## INSPEKČNÍ ZPRÁVA

„Skalní řízení na p.p.č. 3456/7, k.ú. Ústí nad Labem“

Duben 2020

Předmětem inspekce byla kontrola stavu záchytné bariéry v místě skalního řízení na p.p.č. 3456/7, k.ú. Ústí n/L.

*Obrázek 8 Záchytná kotva dynamické bariéry za dočasnou bariérou*

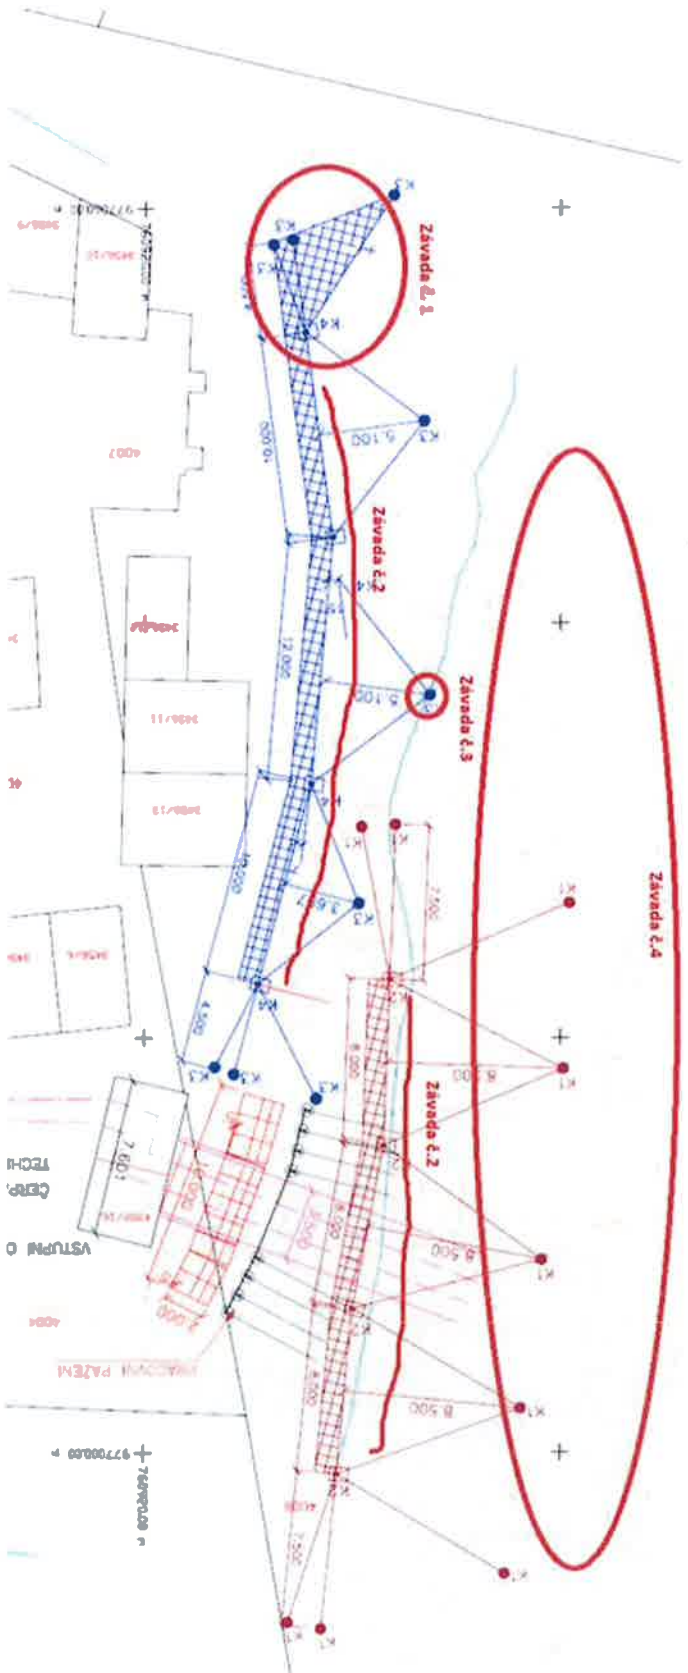
Na jedné z kotev pro zádržná lana je nutno provést tahovou zkoušku. V případě, že nevyhoví, bude nutné vyvrtání, osazení a injektáž nové kotvy v její blízkosti a nové uchycení lan. Opět, bezpečně lze provést až po odstranění dočasných bariér.
